Rapport de vérification générale périodique Ascenseurs

07_09_ASC_01

Coordonnées du site : 07_09
Nom du site : 07 - TERTRE
Latitude : 47.2434
Longitude : -1.5527

Numéro d'affaire : 8670818
Référence du rapport : 8670818/66.7.1.R
Rédigé le : 03/12/2025
Par : David JAN
Ce document a été validé par son auteur

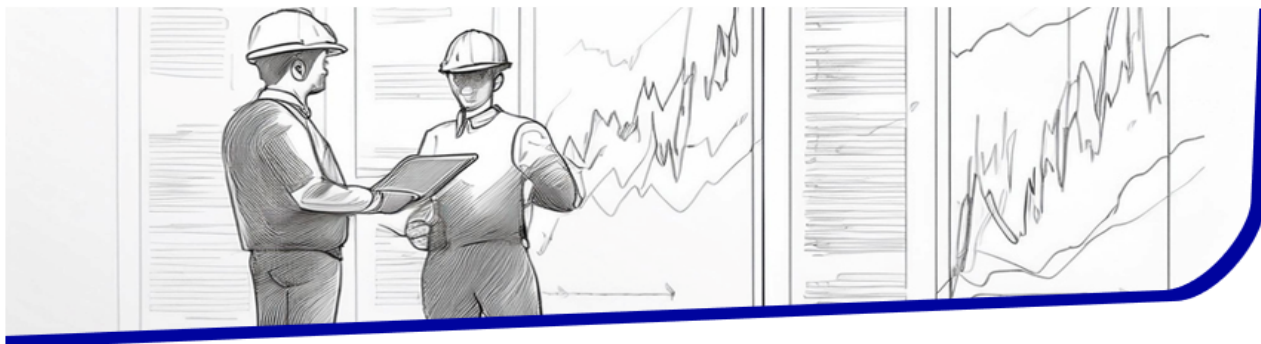
13.1- Mécanismes **La centrale hydraulique présente des fuites
d'huile. En cas d'aggravation notable, procéder à
la réparation de celle-ci.**
